Modulo per la presentazione delle osservazioni per i piani/programmi/progetti sottoposti a procedimenti di valutazione ambientale di competenza statale

ID: Codice procedura (ID_VIP/ID_MATTM):10844

Impianto per la produzione di energia elettrica da fonte eolica, costituito da 6 aerogeneratori della potenza complessiva di 37,2 MW, un sistema di accumulo da 25 MW e relative opere connesse in località "Rempillo" nel comune di Pitigliano (GR).

ALLEGATO alle OSSERVAZIONI all' IMPIANTO EOLICO denominato REMPILLO nel COMUNE di PITIGLIANO (GR). Comp

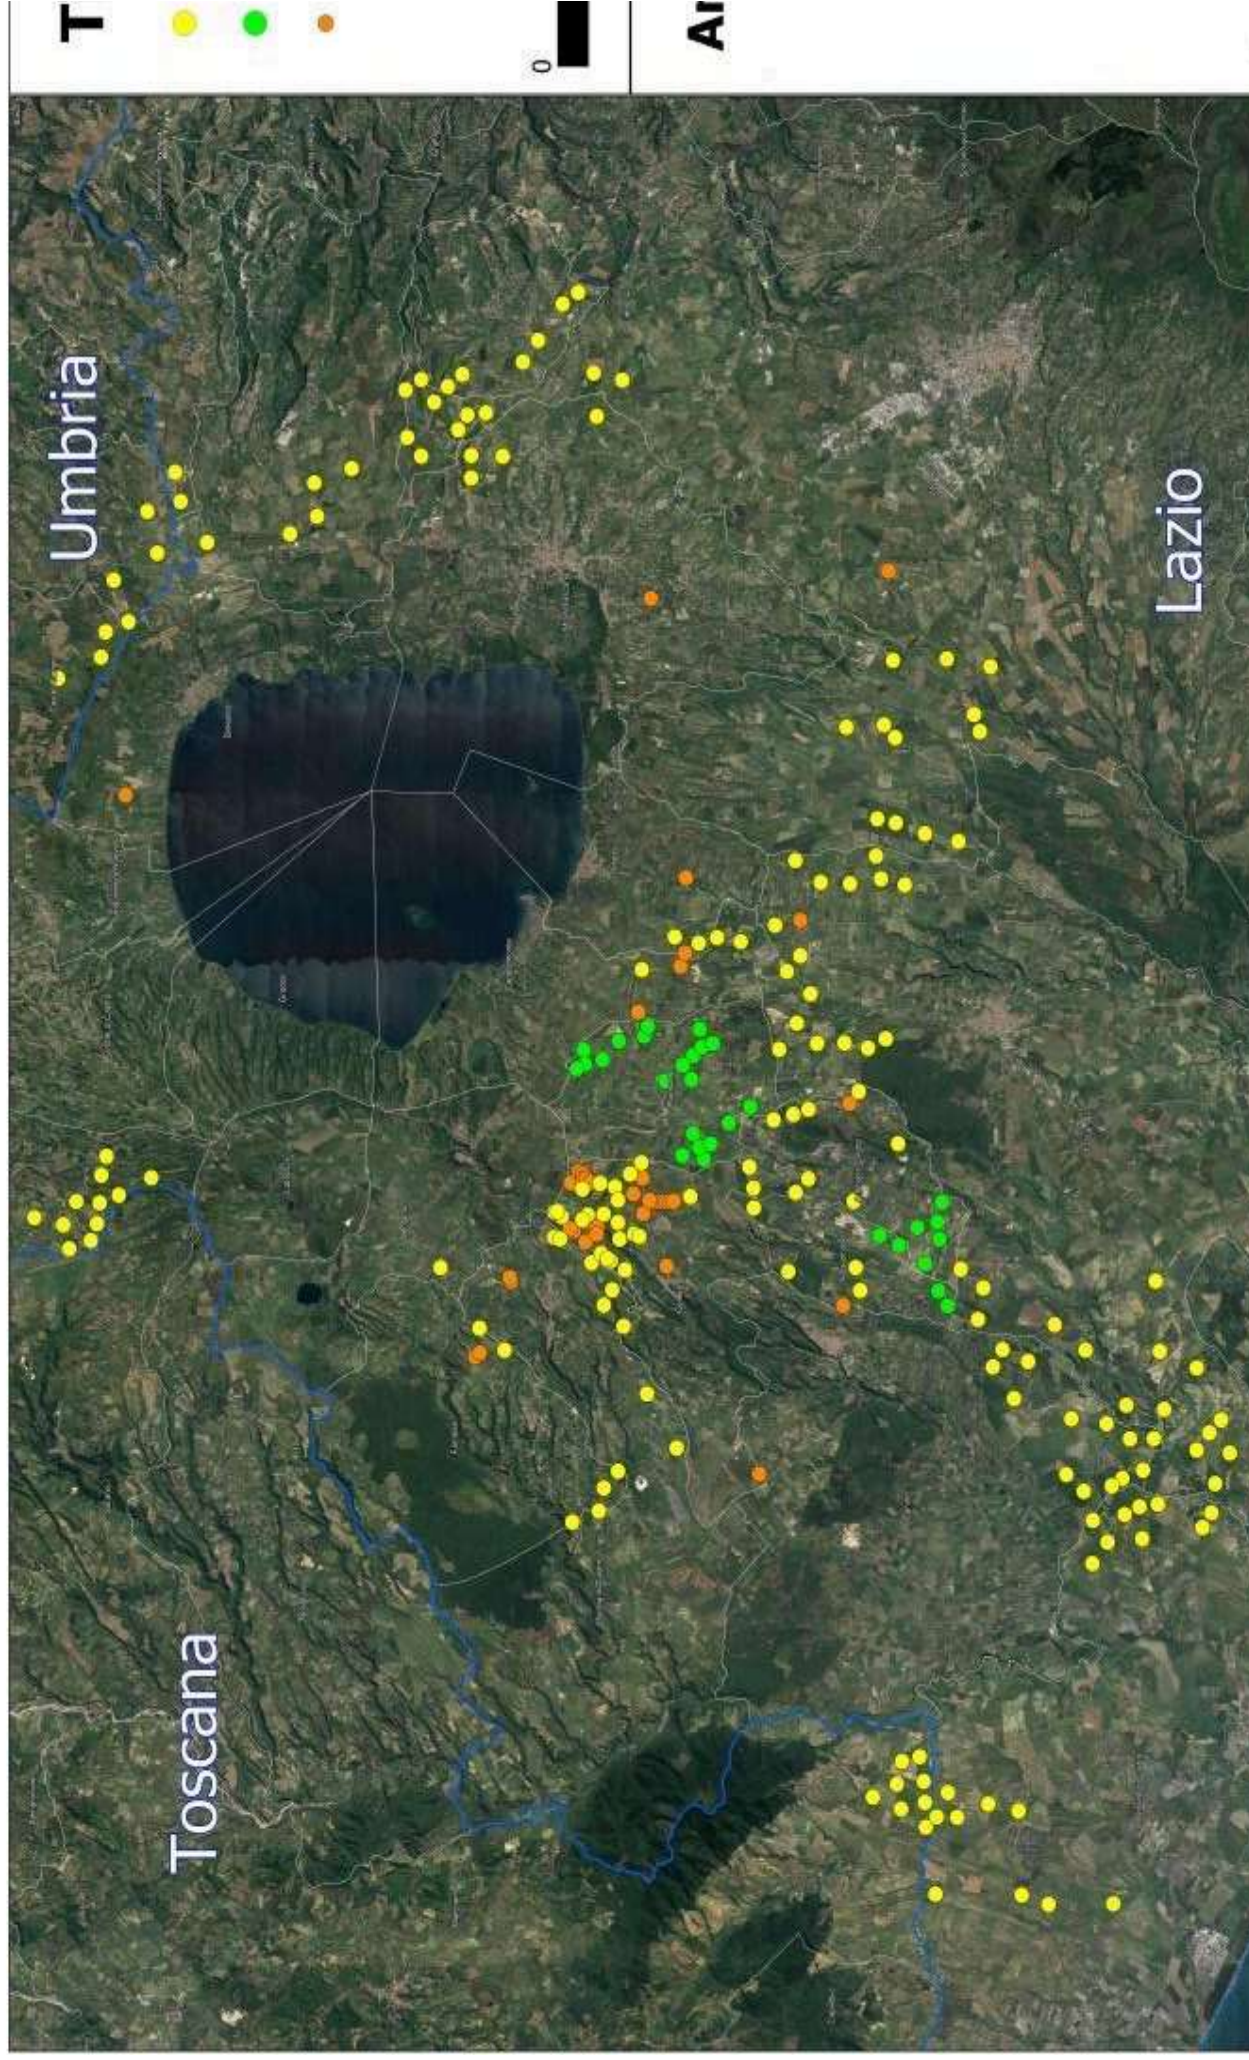
Alla luce del combinato disposto dal "vincolo sul patrimonio paesaggistico (artt. 136 e ss. e 142 del decreto legislativo n. 42/2004 e ss.mm.ii.) e sui beni culturali" (artt. 10 e ss. del decreto legislativo n. 42/2004 e ss.mm.ii.) e dal comma 8 lettera c-quarter del D.Lgs 191/2021 e ss.mm.ii si evince che, ad oggi, le aree in cui sono previsti gli insediamenti dei sei aerogeneratori dell'impianto eolico denominato "Rempillo" non sono idonee perché ricadono tutte all'interno della fascia di rispetto dei **beni paesaggistici di notevole interesse pubblico denominati "Conca del Lago di Mezzano e territorio circostante" (D.M. 22.05.1976)** comprendente anche il **vincolo "Selva del Lamone" (D.M. 22.05.1984)** tutelati dall'**art. 136 del Codice del Beni Culturali e del Paesaggio** e in particolare un aerogeneratori (P01) è a 100 metri dal primo vincolo citato e gli altri cinque compresi in una distanza massima tra 1 km e 2 km (vedi immagine n. 1 dell'ALLEGATO). Nella fascia di rispetto dei 3 km anche la porzione di vincolo rappresentato dalla Selva del Lamone che gode di altre importanti tutele in quanto Riserva Naturale regionale (L. 394/91 e L.R. 29/97), Zona di Protezione speciale (ZPS) insieme ai Monti di Castro collegati tra loro da una Zona di Conservazione Speciale (ZSC), il sistema fluviale Fiume Fiora-Olpeta. La Selva del Lamone oltre il vincolo paesaggistico di notevole interesse pubblico che la rende area non idonea all'installazione degli impianti FER anche nelle sue fasce di rispetto dei 3 km, gode di un'altra tutela che ne rivela l'importanza di area di importanza internazionale per l'avifauna IBA (012) che viene collegata all'altra IBA (099) Lago di Bolsena attraverso la ZPS Caldera di Latera e la ZSC Lago di Mezzano che insieme sono compresi nel vincolo paesaggistico "Conca Lago di Mezzano..." e verranno uniti dal nuovo vincolo paesaggistico "*Ambito paesaggistico, geologico e geomorfologico dell'orlo della caldera di Latera e delle sue pendici interessate dai centri eruttivi periferici*" (si veda a riguardo la proposta pubblicata sul sito del MIC in data 09/08/2023 e

l'immagine n. 2 dell' ALLEGATO) all'area di notevole interesse pubblico "Conca del lago di

Inoltre, la zona in cui insisterebbe l’impianto eolico industriale Rempillo è compresa nelle fasce di rispetto di 3 km di diversi beni archeologici tutelati dalla parte II del Codice dei Beni Culturali (vedi Allegato, immagine n. 3). Inoltre le pale P04 e P05 ricadono all’interno di un’area archeologica che la Proponente vorrebbe cancellare per il semplice fatto che non è riportata nel documento regionale ma nel documento provinciale come meglio dettagliato nell’Osservazione n. 5. Alla luce di quanto documentato appare chiaro quindi che la collocazione dell’impianto non ha tenuto conto alcuno dei vincoli dell’area nella quale è stato progettato e l’inserimento dell’impianto eolico nel paesaggio e sul territorio non è corretto (Allegato IV delle Linee guida nazionali di cui al D.M dello Sviluppo economico del 10.09.2010).

Analisi degli Impianti Eolici Esistenti e in Progetto

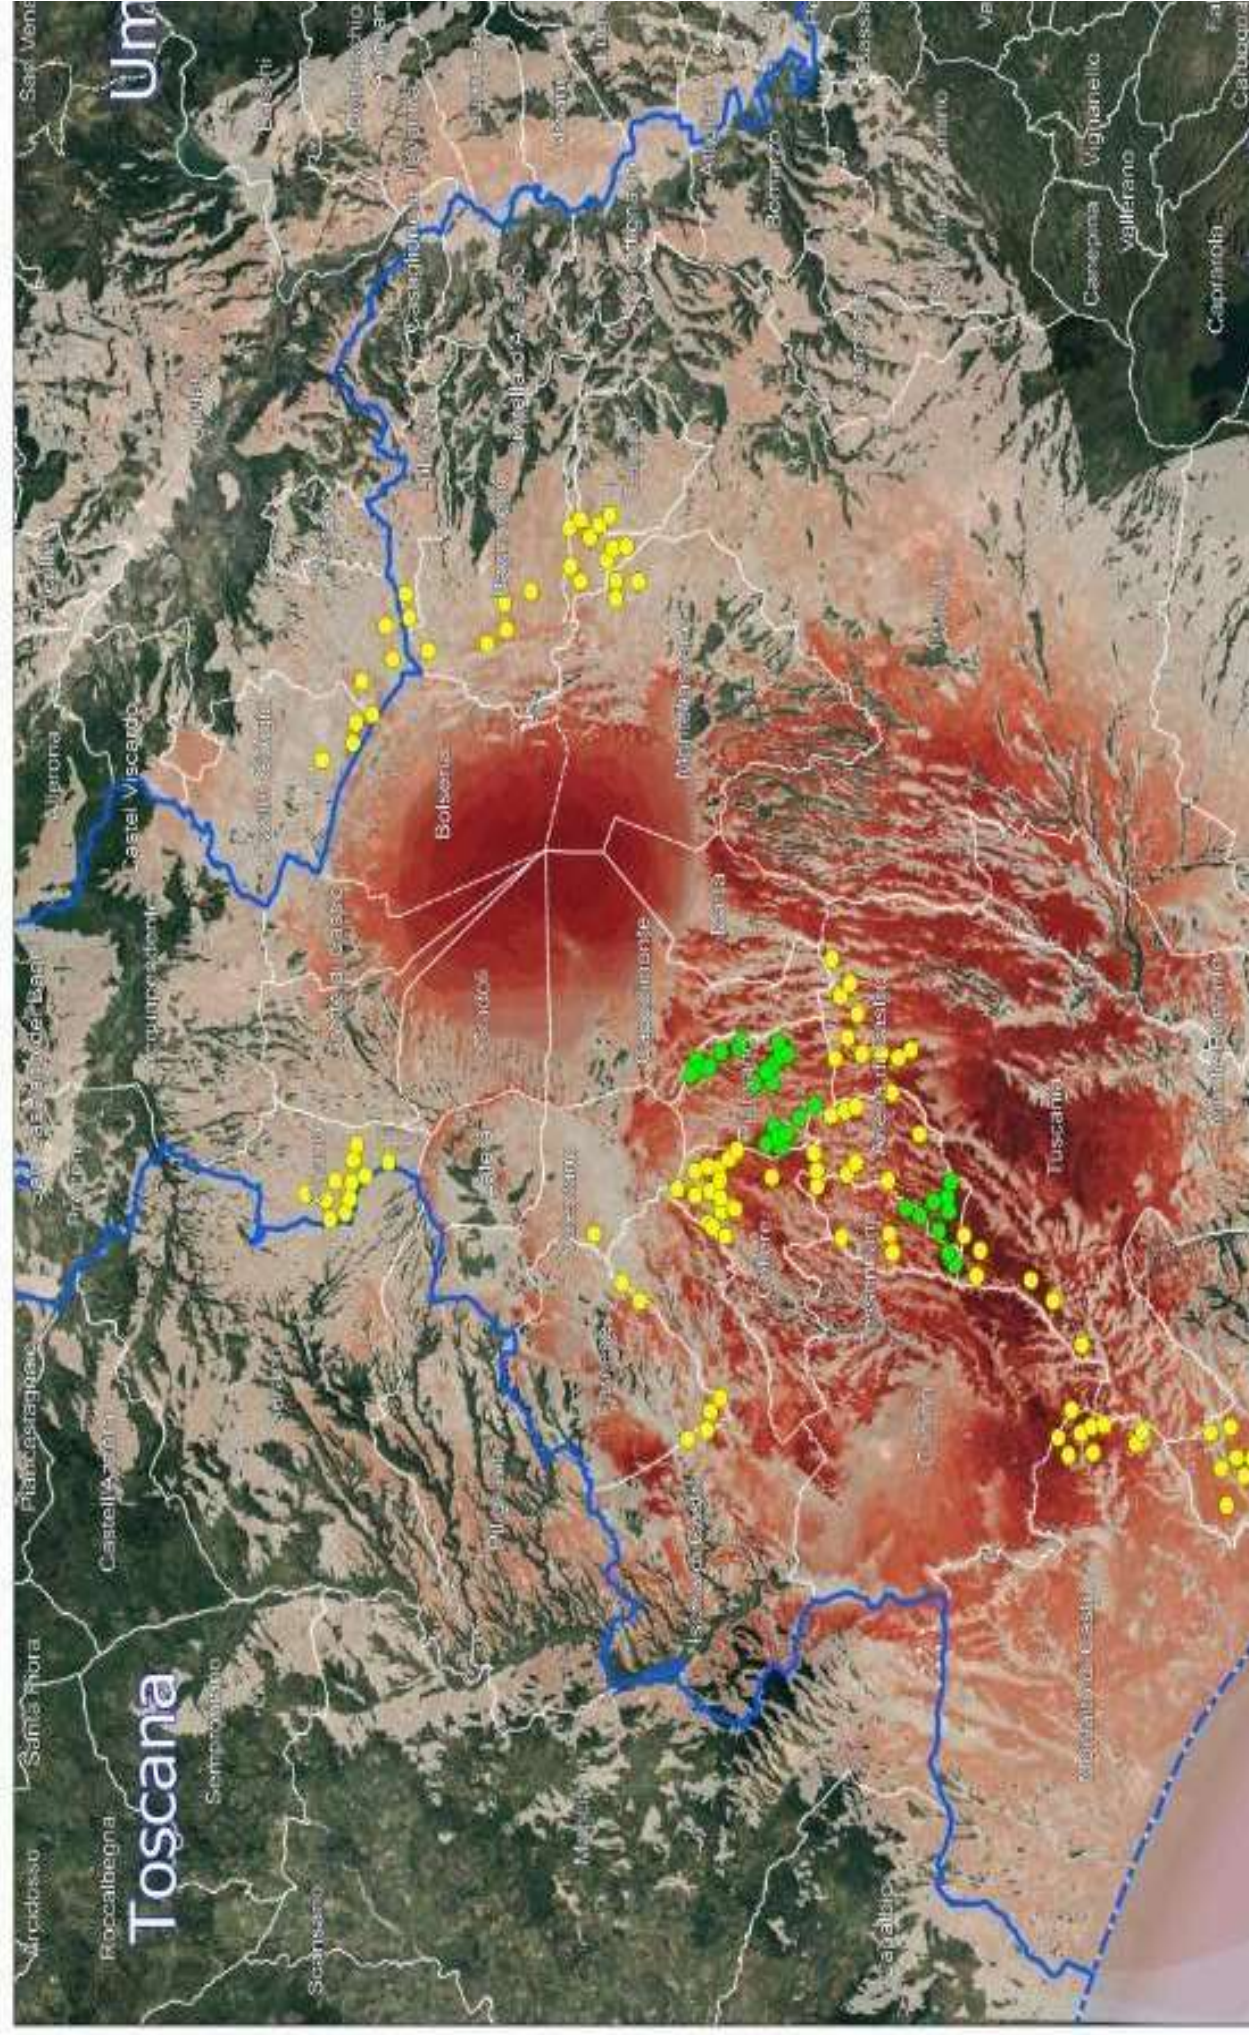
nn. 1 e 2 e crea anche degli impatti negativi anche sui beni naturalistici come verrà dettagliato nell'Osservazione n. 4. Inoltre andrebbe a sommarsi al già enorme cumulo di impianti eolici e fotovoltaici e geotermici che già creano una elevata criticità ambientale nella provincia di Viterbo e interferiscono anche con il territorio toscano come si può vedere dalle immagini nn. 4 e 5 dell'Allegato n. 1.
